临沭县恒达混凝土有限公司
扩建年产 40 万立方米商品混凝土项目
竣工环境保护验收报告

竣工环境保护验收工作组验收意见及签名表

图 3-3 厂区平面布置图

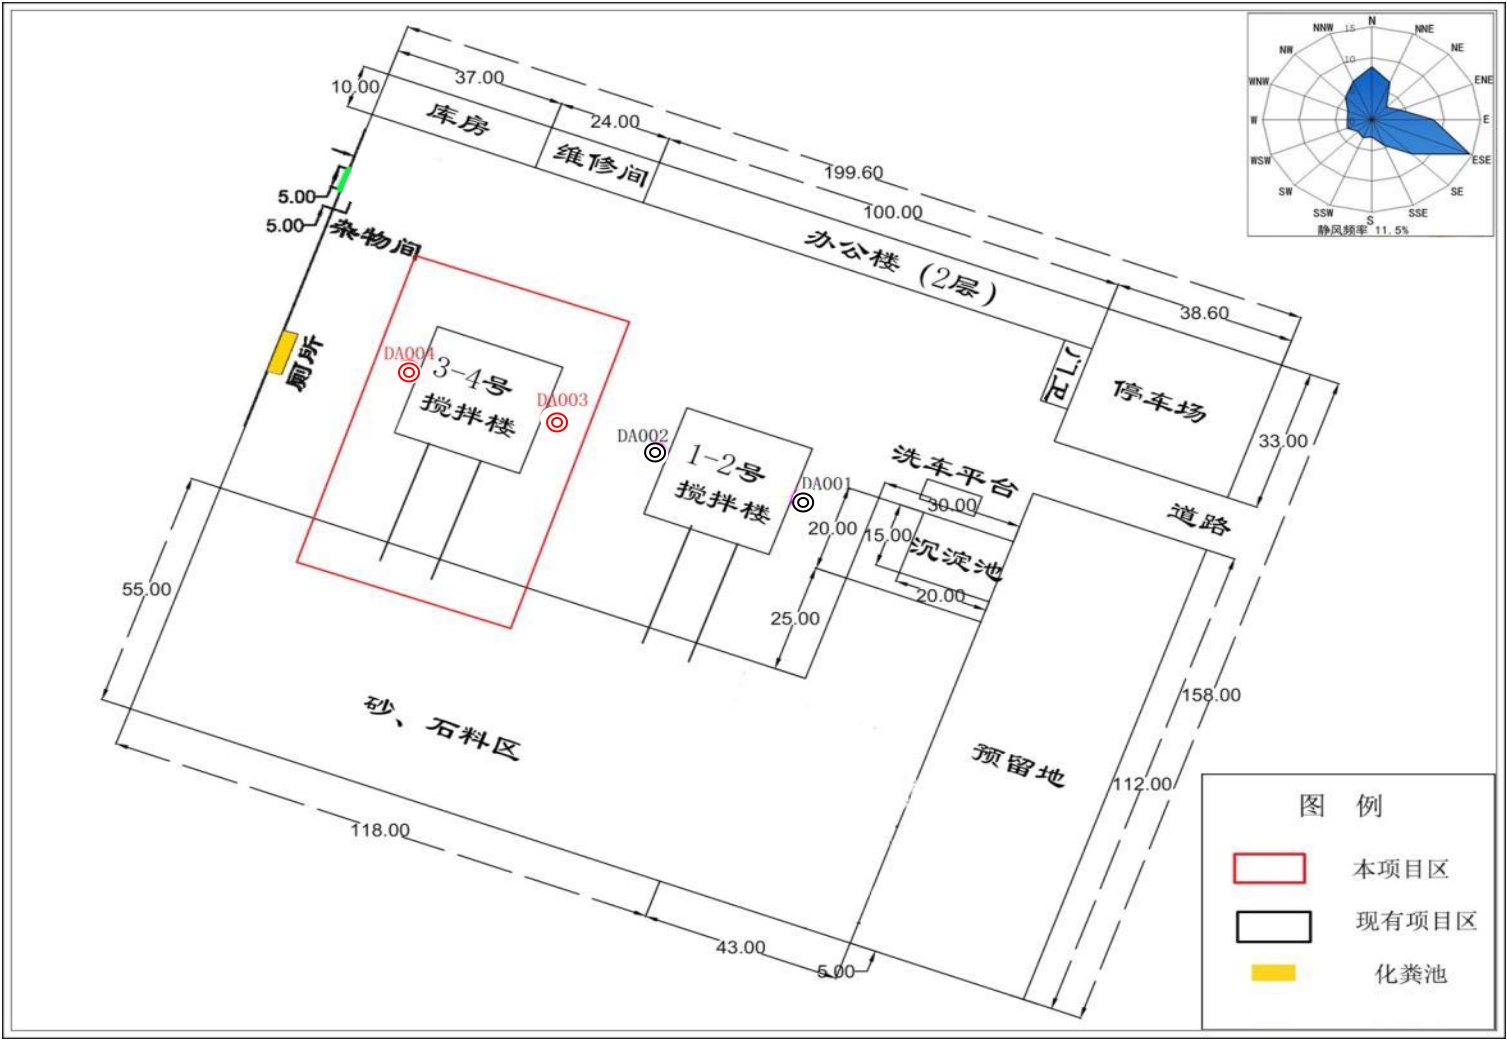
- （1）细化厂区平面布置图，标识本项目主要设备设施及废气排放口位置；
- （2）补充完善现有项目的环评验收等手续文件。

验收意见及建议	落实情况	备注
细化厂区平面布置图，标识本项目主要设备设施及废气排放口位置。	已细化厂区平面布置图，标识出主要设备设施及废气排放口位置，详见第一部分图 3-3。	整改落实完成
补充完善现有项目的环评验收等手续文件。	补充完善沭环批（2016）51 号和沭环验（2017）36 号等相关附件，详见附件。	整改落实完成
